BOLETÍN AMBIENTAL VERTIMIENTOS

ABRIL 2022

SUBDIRECCIÓN DE REGULACIÓN Y CONTROL AMBIENTAL
AUTO DE TRAMITE PERMISO DE VERTIMIENTO
SRCA-ATV-328-04-2022
ARMENIA QUINDIO, SIETE (07) DE ABRIL DEL AÑO DOS MIL VEINTIDOS (2022)

Imagen 1. Esquema corte de Tanque Séptico y FAFA.

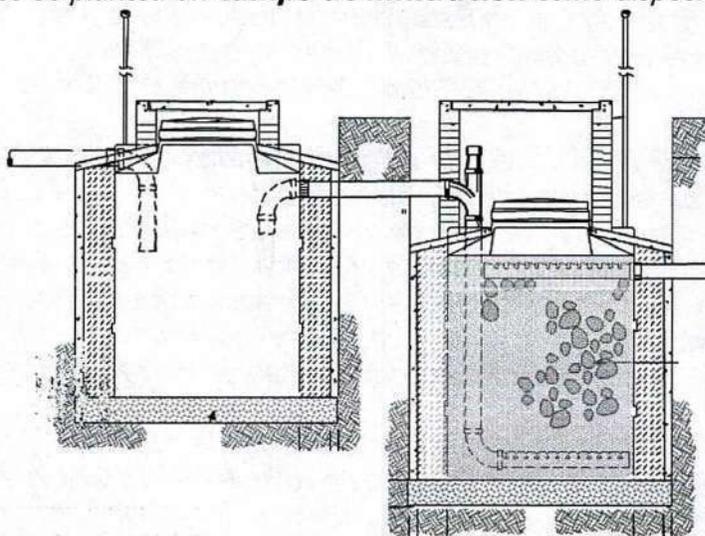
Se evidencian Memorias técnicas de diseño del sistema de tratamiento de aguas residuales, **en prefabricado** Se relaciona una trampa de grasas tipo in situ. Se establece el volumen requerido del tanque séptico en 2000 Litros, No se establecen las especificaciones o dimensiones del filtro anaerobio seleccionado. Se plantea un campo de infiltración como disposición final

En los planos aportados se plantea un **campo de infiltración** como disposición final.

*1. Memoria de cálculo y diseño del **pozo de absorción evidenciado en la visita**, y considerando las observaciones anotadas anteriormente, donde se realicen los cálculos y se evidencie el cumplimiento de los criterios establecidos en el Reglamento Técnico para el Sector de Agua potable y Saneamiento Básico RAS, adoptado mediante Resolución 0330 de 2017. Deben ser elaborados y firmados por firmas especializadas o por profesionales calificados para ello y que cuenten con su respectiva tarjeta profesional, de acuerdo con las normas vigentes en la materia.*

2. Plano de detalle del sistema, considerando la disposición final a pozo de absorción evidenciada en la visita (formato análogo, tamaño 100 x 70 cm, con copia digital en formato AutoCad y PDF-JPG). Deben ser elaborados y firmados por firmas especializadas o por profesionales calificados para ello y que cuenten con su respectiva tarjeta profesional, de acuerdo con las normas vigentes en la materia.

3.- Plano donde se identifiquen georreferenciadas de las descargas al cuerpo de agua o al suelo (plano de localización del sistema con respecto al sitio donde se generan los origen cantidad, y localización, vertimientos), presentado en formato análogo de 100 cm x 70 cm y copia digital en los formaos de Auto CAD y PDF-JGP). Deben estar elaborados por firmas especializadas o por profesionales calificados para ello y que cuenten con su respectiva tarjeta profesional, de acuerdo con las normas vigentes en la materia. (Dentro de la documentación aportada, no se allego este documento).

Imagen 1. Esquema corte de Tanque Séptico y FFAF.

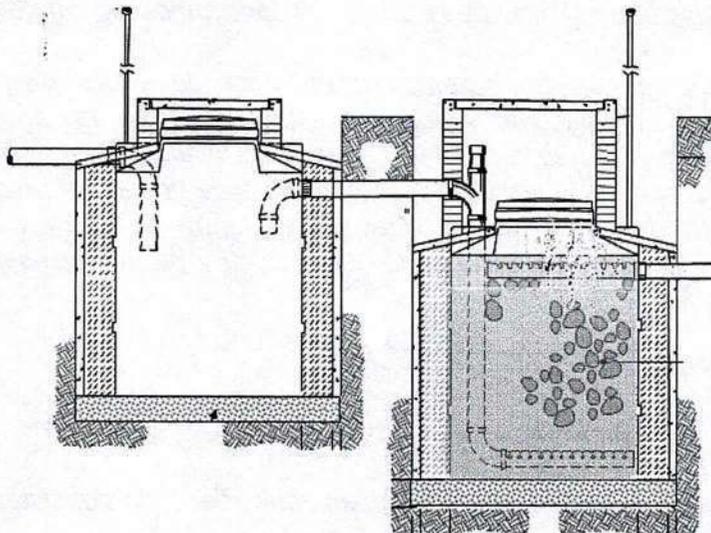
- *Se evidencian planos de detalle del sistema, sin embargo, el tamaño No Cumple con el requisito establecido en el decreto 3930 de 2010, norma que rige el trámite de permisos de vertimientos.*
- *No se evidencia plano de localización del sistema, No Cumple con el requisito establecido en el decreto 3930 de 2010, norma que rige el trámite de permisos de vertimientos.*

Imagen 1. Esquema corte de Tanque Séptico y FFAA.

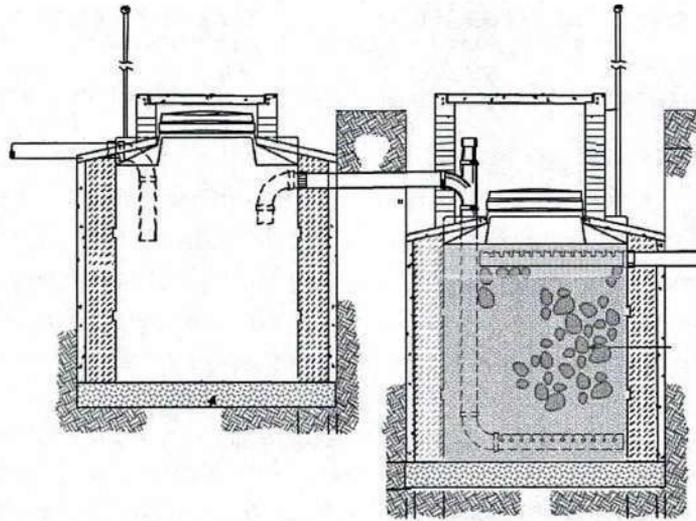
- Se evidencian Memorias técnicas de diseño del sistema de tratamiento de aguas residuales, en **prefabricado** conformado por trampa de grasas, tanque séptico de 2000 litros, filtro anaerobio de 2000 litros y pozo de absorción, con capacidad de 5 habitantes, sin embargo, **no se presentan dimensiones de cada módulo.**
